ÚZEMNÍ PLÁN MĚSTA BRNA

Textová část Odůvodnění

Kapitola 18 Rozhodnutí o námitkách (včetně odůvodnění)

Svazek Nb59 *(s osobními údaji)*

Námítka k pozici komunikace a souvisejícího veřejného prostranství mezi plochami C/k4 a Z (H)

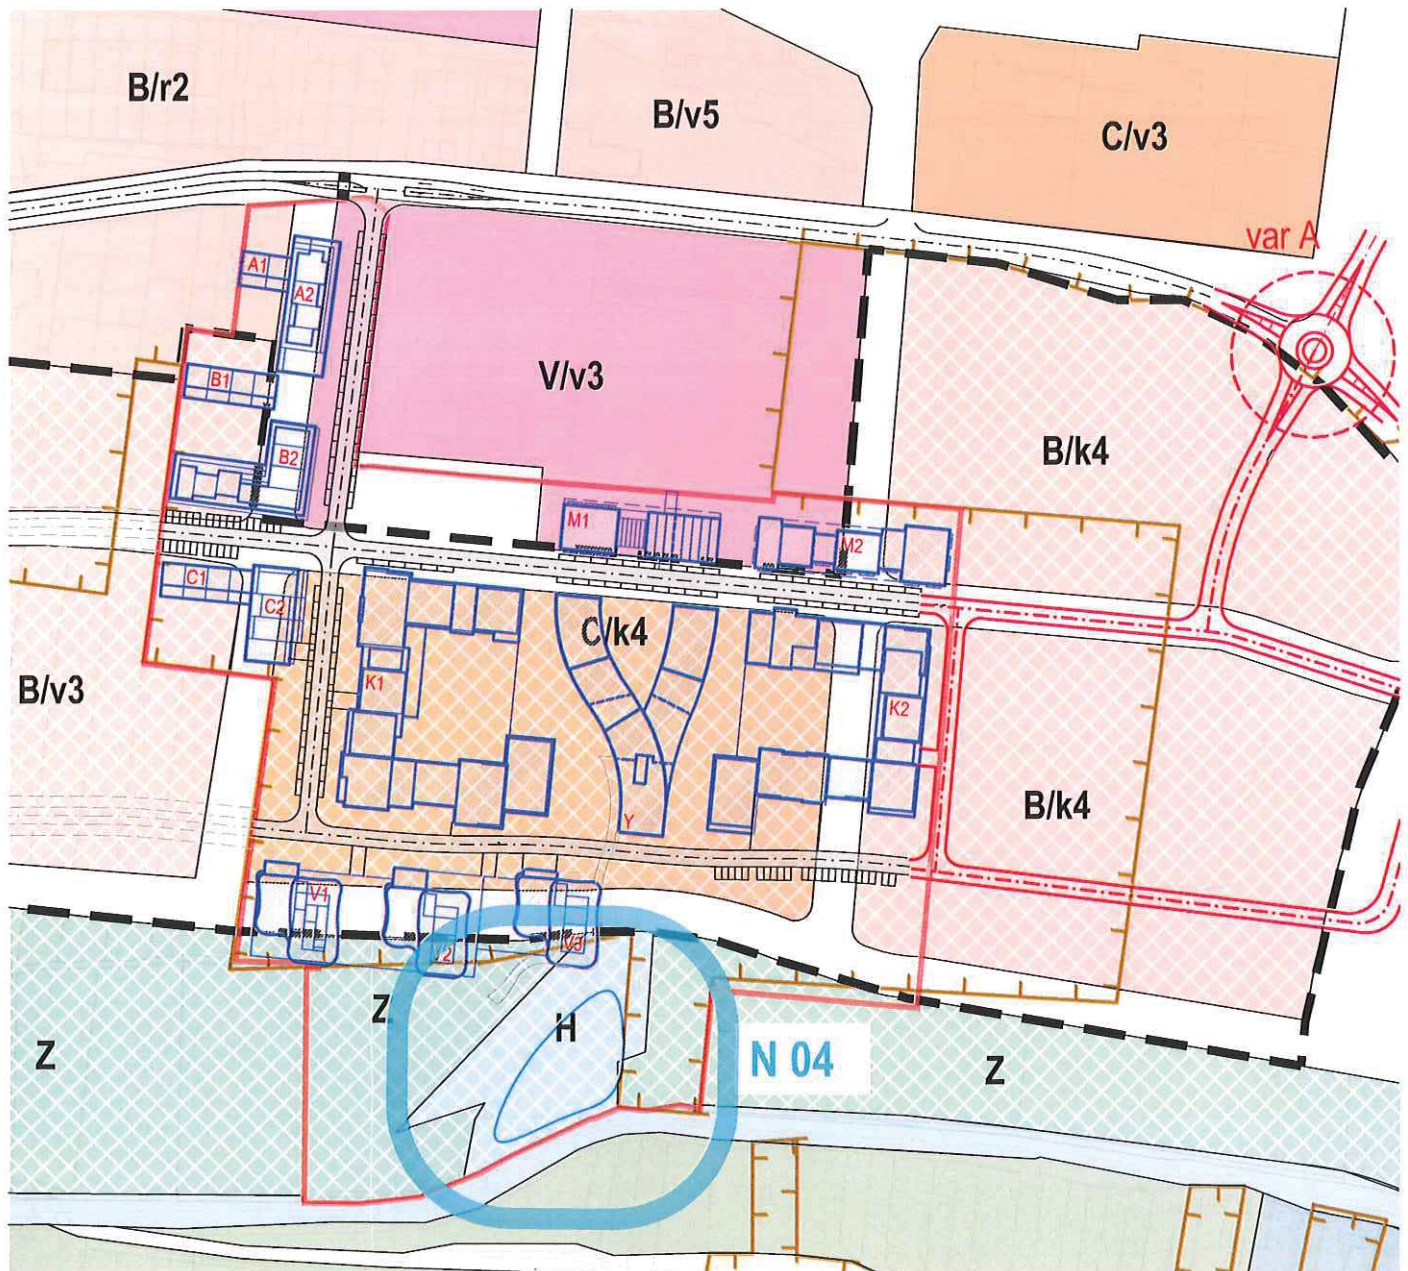
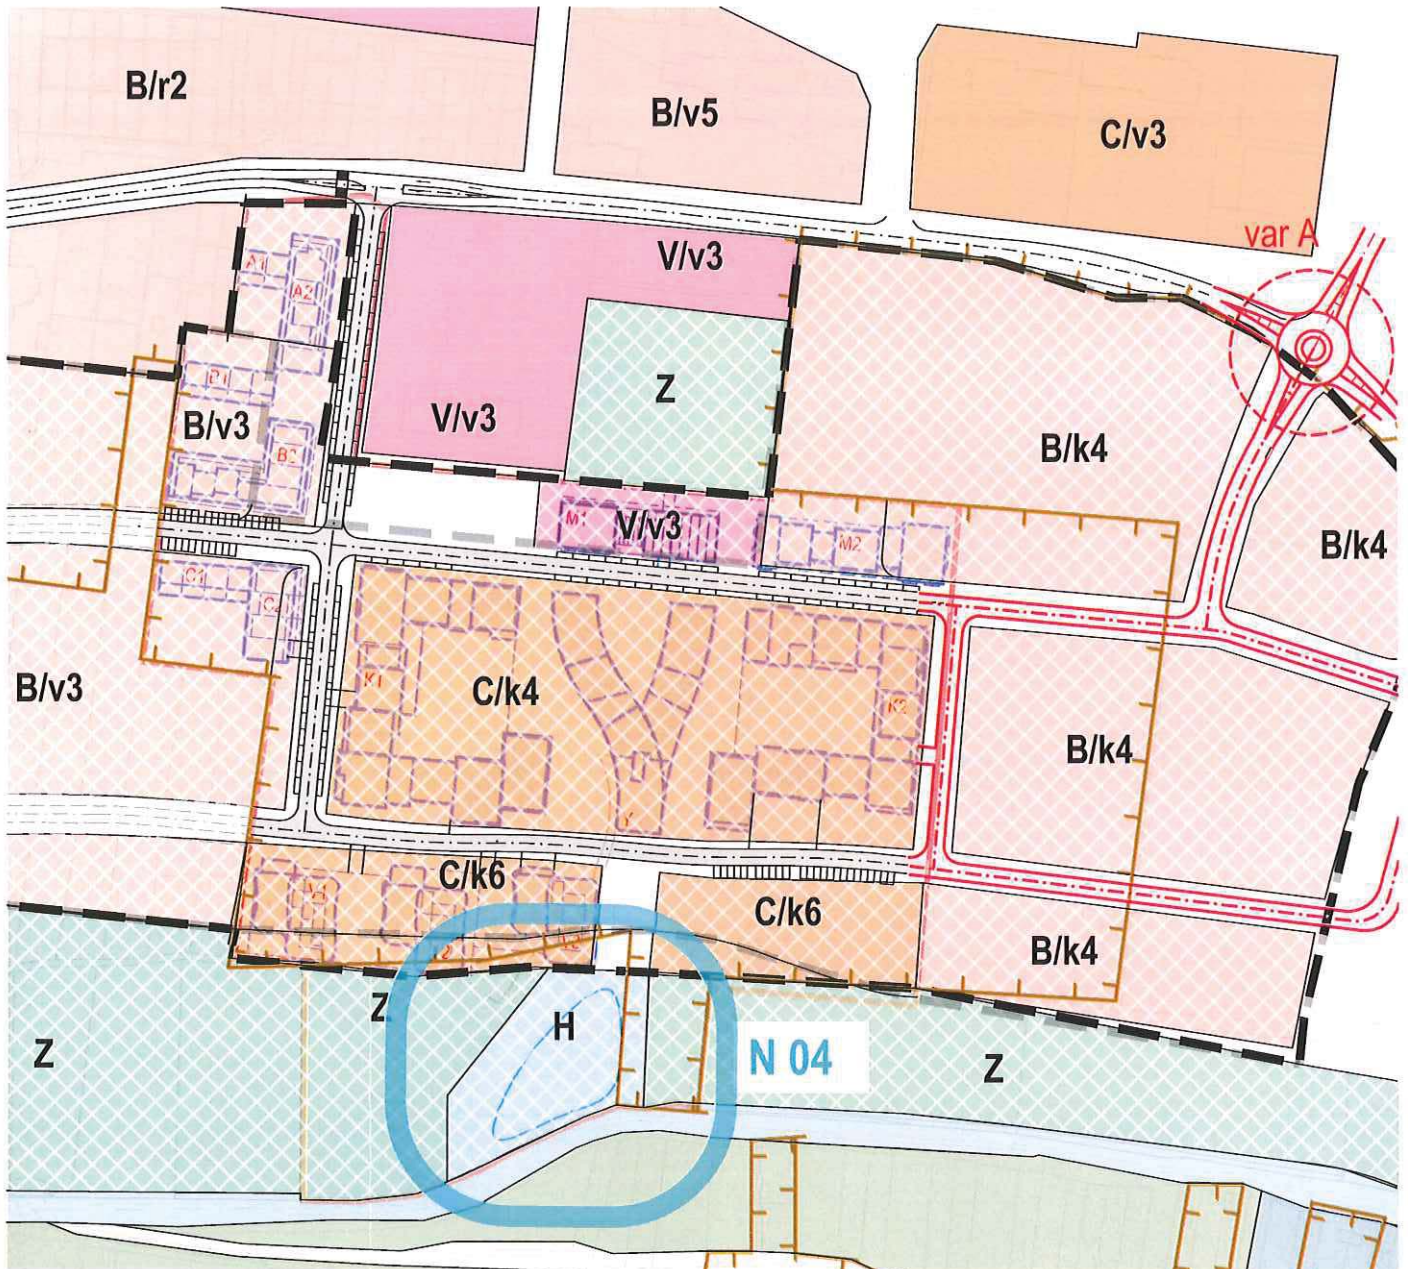
Navrhujeme úpravu tvaru vodohospodářské plochy tak, aby odpovídala tvaru stávající vodní plochy včetně jejich napojení na říčku Leskava.

Odůvodnění: Původně navržený tvar vodohospodářské plochy kopíruje hranice pozemků, které však neodpovídají reálnému rozsahu vodní plochy.

Námítka k tvaru vodohospodářské plochy

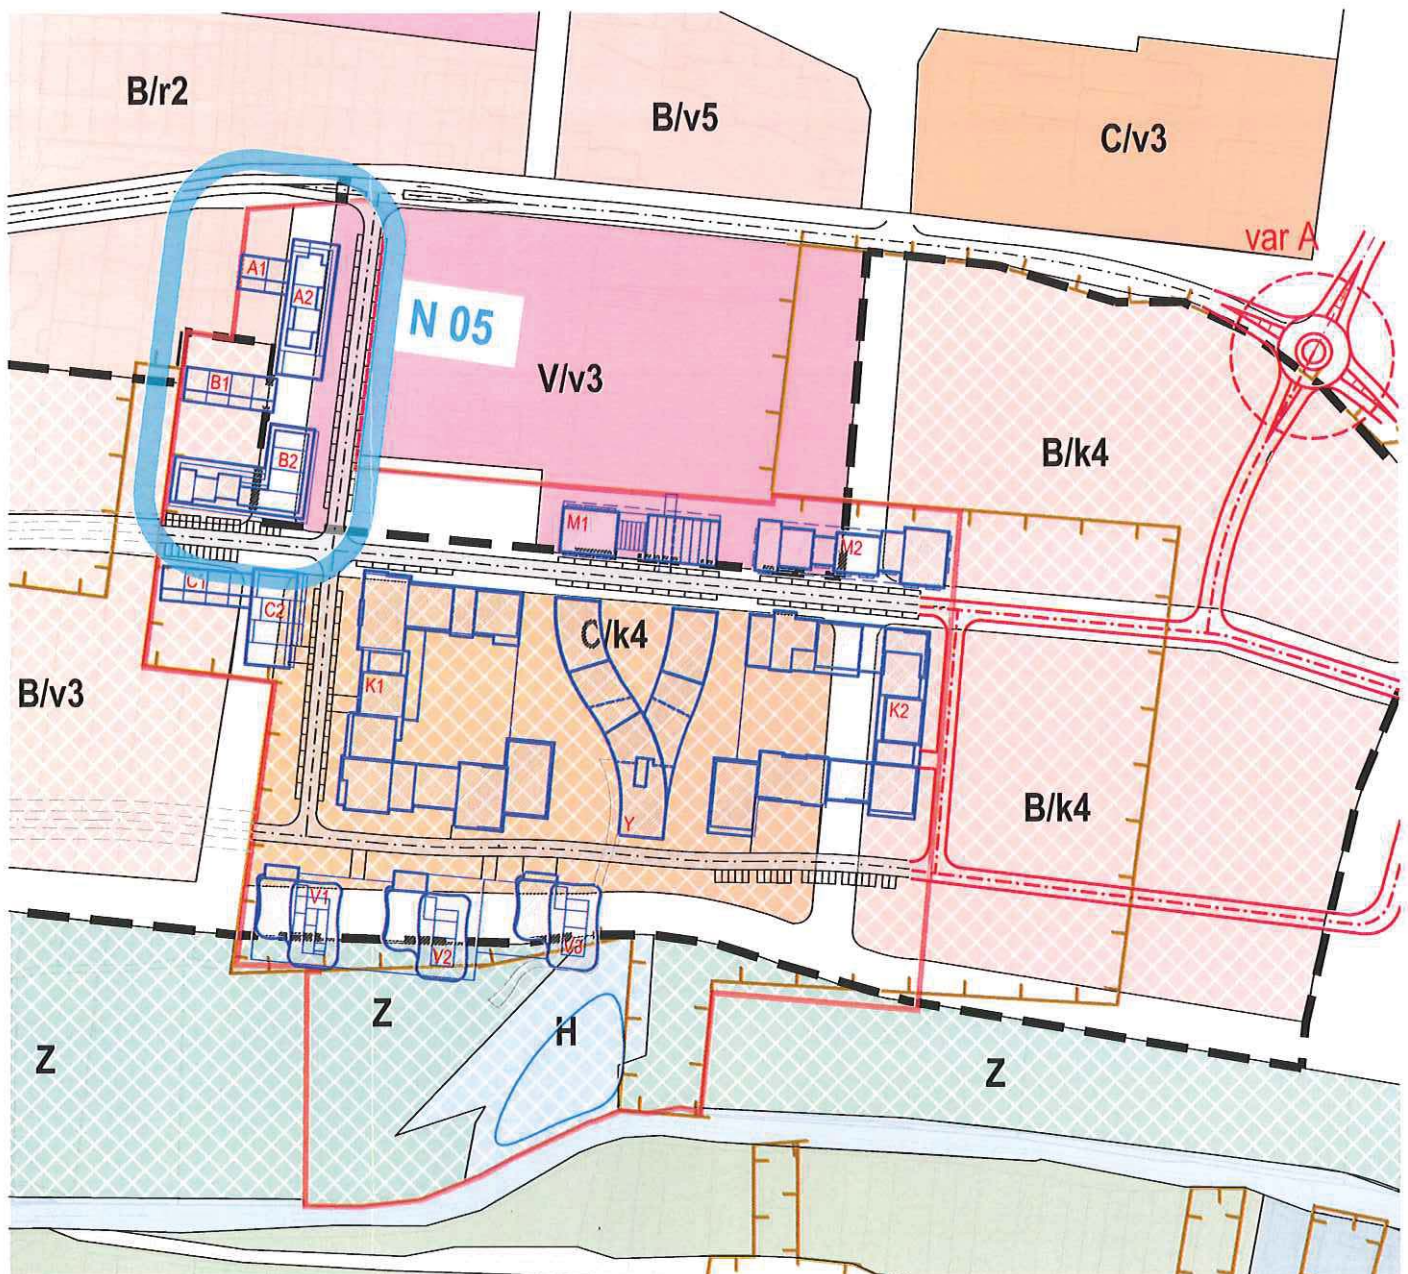
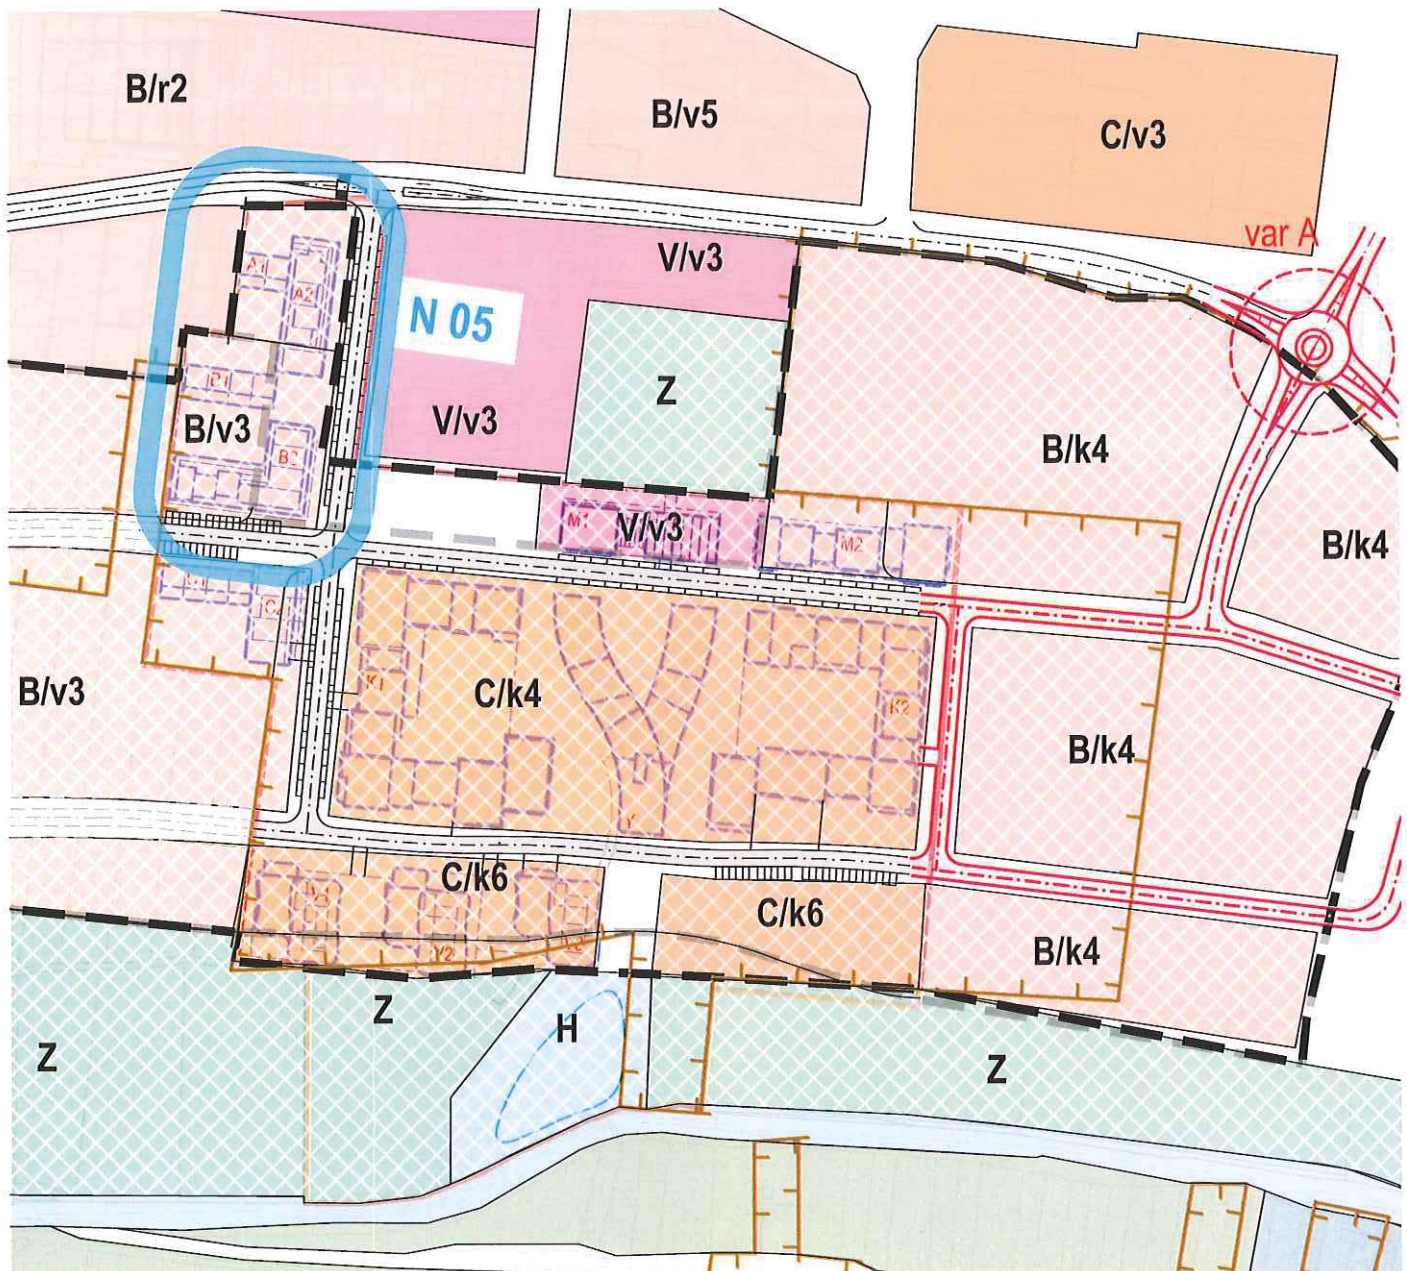
Navrhujeme úpravu regulativu návrhové plochy B/r2 tak, aby odpovídal navazujícím návrhovým plochám (V/v3, B/v3, C/k4).

Odůvodnění: Podél hlavní příjezdové komunikace z ulice Lány je navrženav kontaktu se stávající obytnou zástavbou návrhová plocha B/r2. Posunem komunikace a souvisejícího veřejného prostranství (viz. Námítka N 01) vzniká návrhová plocha širší přibližně 55 metrů ve které je možné řešit zástavbu tak, aby na stávající řadové domy navázala zástavba stejného měřítka a podél veřejného prostranství byly umístěny bytové domy, které měřítkem odpovídají okolním návrhovým plochám. Vzájemné odstupy obytných staveb jsou dány přísnými legislativními požadavky a není nezbytné regulovat rovnoměrný rozvoj urbanizovaného území požadavkem na venkovský typ zástavby rodinných domů v sousedství veřejné a obytné zástavby většího měřítka. Nároží orientované do významného veřejného prostranství před historickou budovou školy by nemělo být tvořeno drobnou obytnou zástavbou výšky do deseti metrů.

Námítka k regulativu B/r2 v návrhové ploše podél hlavní příjezdové komunikace z ulice Lány

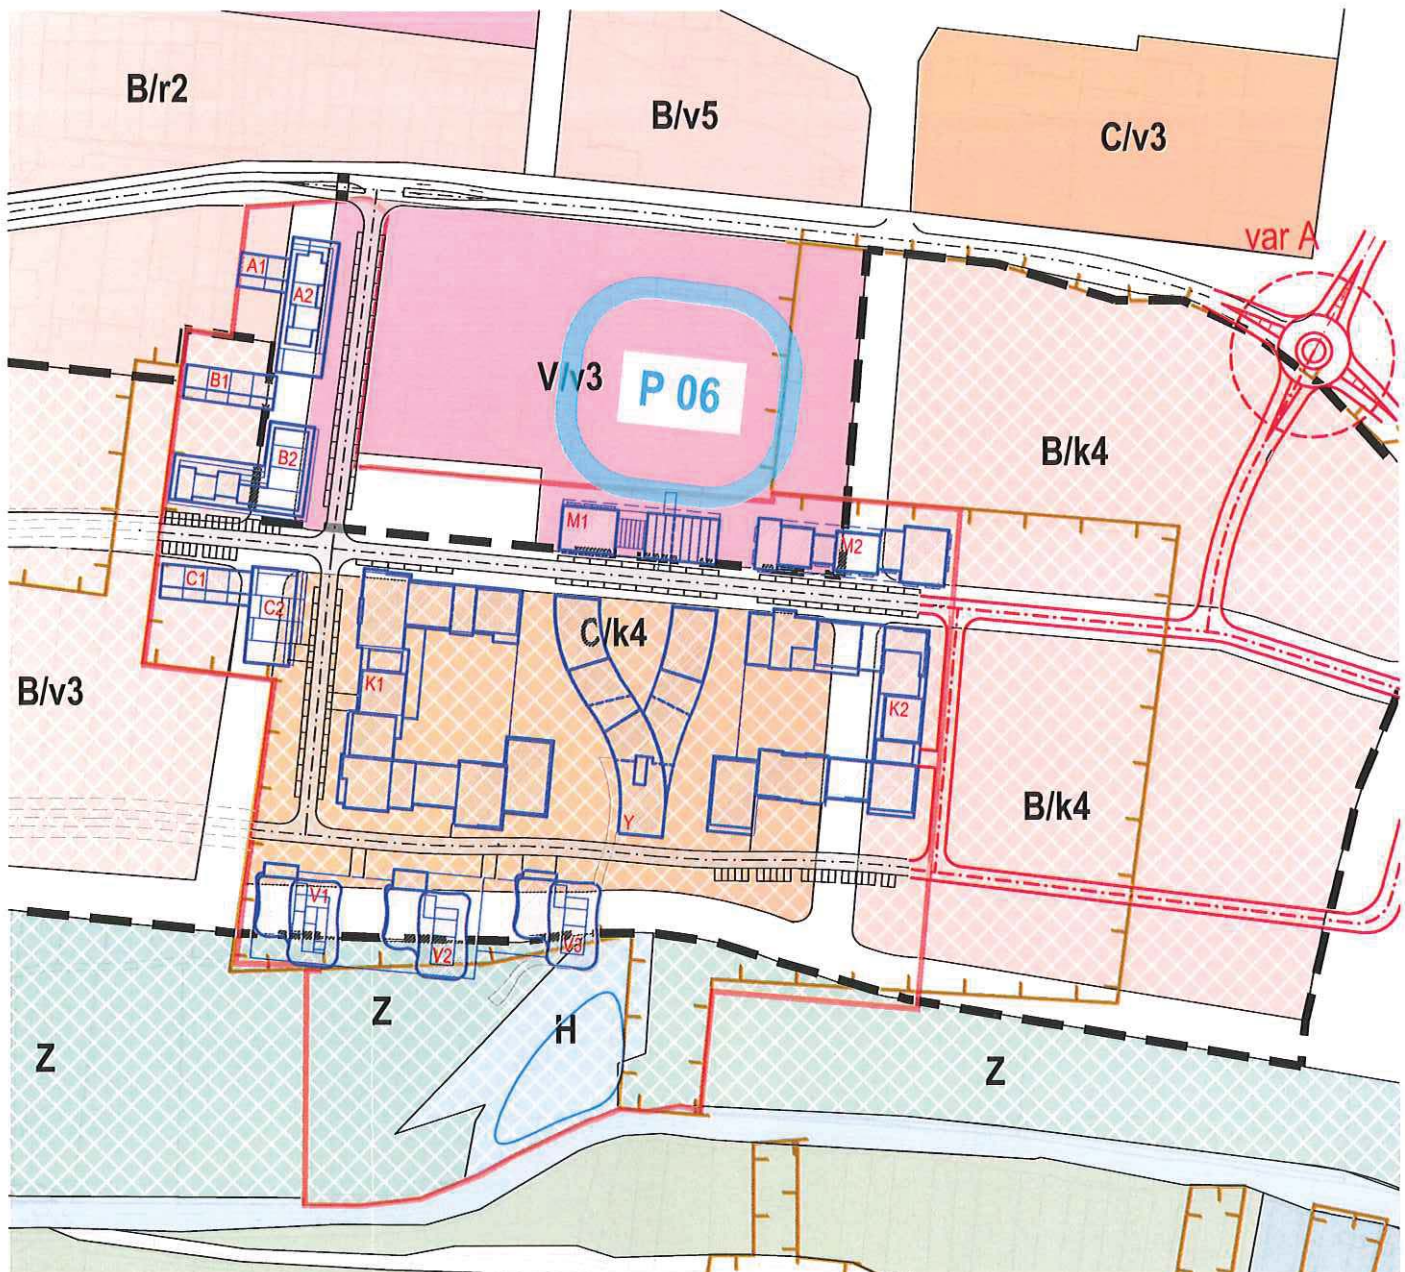
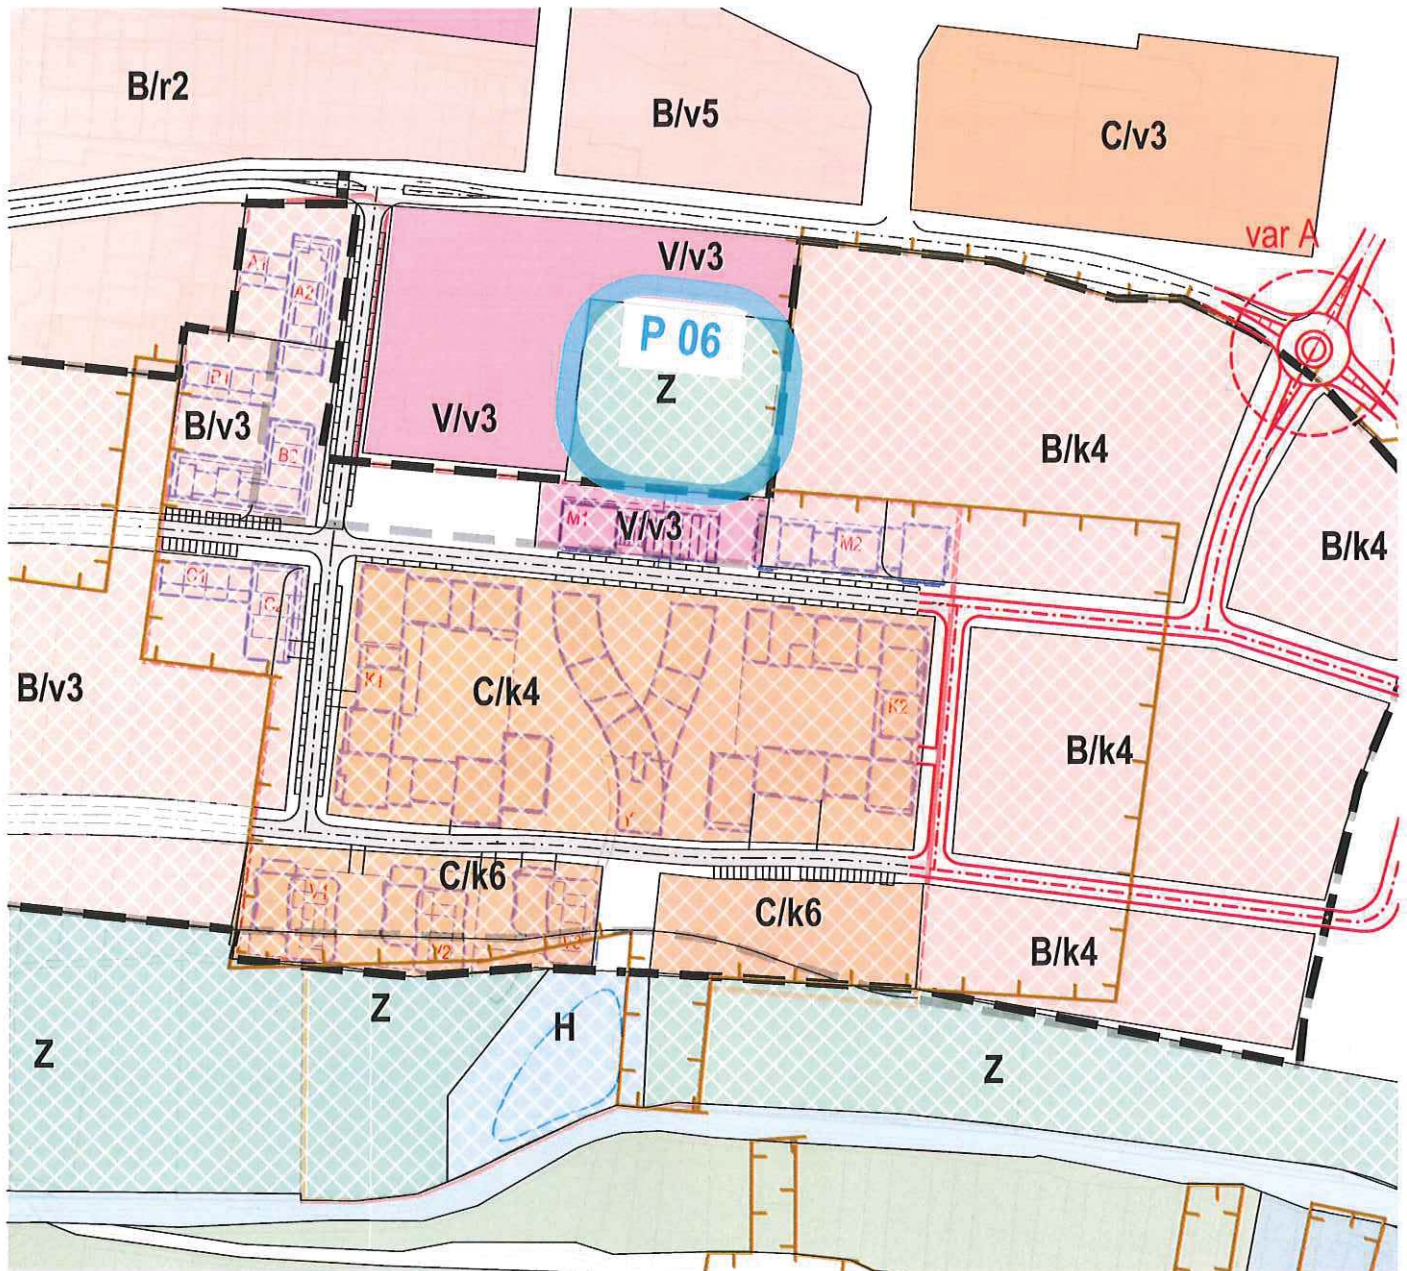
Navrhujeme vyčlenění části plochy V/v3 ve prospěch plochy Z v rozsahu pozemku p.č. 890. Jedná se o stávající hodnotné arboretum u historické školní budovy, jehož východní část není součástí nemovité kulturní památky bývalého Pomologického ústavu.
